## 「球磨川治水対策協議会」の丁寧な説明を求める要請書

## 「球磨川治水対策協議会」開催通知に関する抗議文

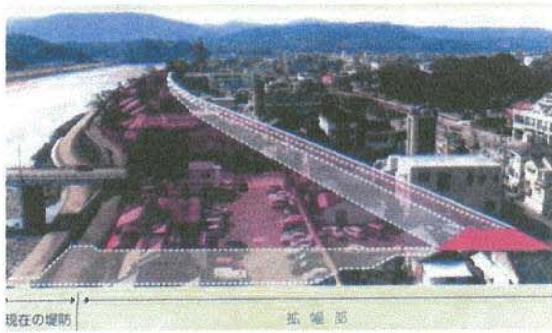
また、河道掘削等は人吉地区では軟岩（人吉層）の露出面積が大幅に増加するため検討対象外としました。「河床掘削により人吉層が露出し、河川景観の悪化が懸念される」として、「川辺川ダムを考える住民討論集会」で提示したフォトモンタージュ写真を提示しました。これも、人吉に洪水の不安をあおるものです。

国交省が今回提示した引堤案。毎秒5300m<sup>3</sup>を目標流量としているのに、毎秒7000m<sup>3</sup>を目標としていた住民討論集会時と同じ規模の改修後のイメージ写真を提示している

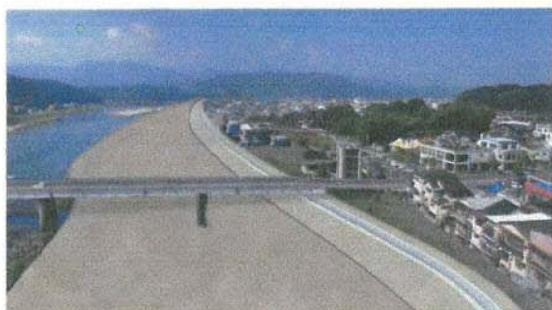
引堤案は、人吉地区で球磨川第4橋梁から同第2橋梁付近までの約14kmにおいて、川幅を最大で110m広げるとしています。右岸側のみの場合は家屋約570戸や温泉、旅館、病院などが移転対象となり、人吉橋を含め13橋の橋梁の架け替えまたは継ぎ足しが必要としています。対象区間は人吉市の中心街を含んでおり、松田知良人吉市副市長は「対象区間には家屋や温泉、指定文化財などがあり、相当な影響が出るのでは」と実現性を危惧しました（人吉新聞参照）。「かなりの補償になるのでは」「河川環境に配慮してほしい」等の意見も出されました（熊日新聞参照）。驚くのが、今回の目標流量は毎秒5300m<sup>3</sup>であるにもかかわらず、「川辺川ダムを考える住民討論集会」で提示した目標流量・毎秒7000m<sup>3</sup>と同じ規模の引堤となっていることです。改修後のイメージ写真も毎秒7000m<sup>3</sup>のときと同じです。目標とする流量が毎秒1700m<sup>3</sup>も違うので、当然拡幅の幅も半分以下で済むはずです。これも、人吉に洪水の不安をあおるものであり、強く抗議するものです。
